## Informacja o pytaniach do SWZ/OPZ i udzielonych odpowiedziach

### *Dotyczy: Budowa Sali Gimnastycznej przy Szkole Podstawowej w Borze Zajacińskim*

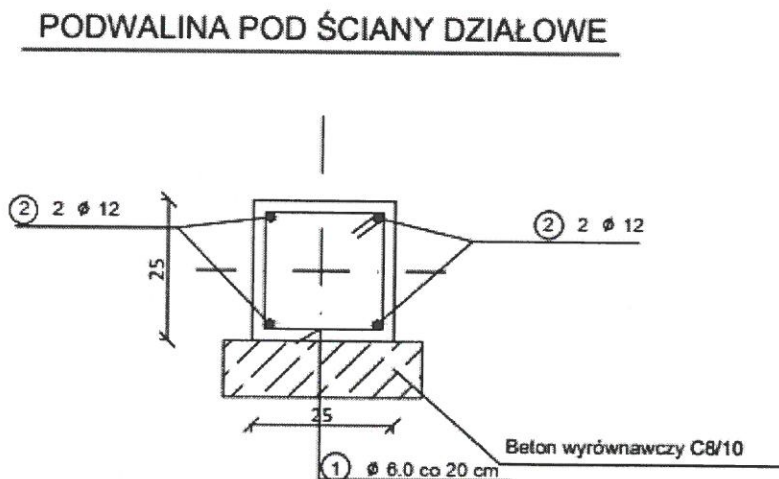
Czy posiadają Państwo rysunek wykonawczy stropu teriva, jeśli tak, to prosimy o zamieszczenie.

Zgodnie z wytycznymi producenta stropu, np. ZPHU Uciechowski
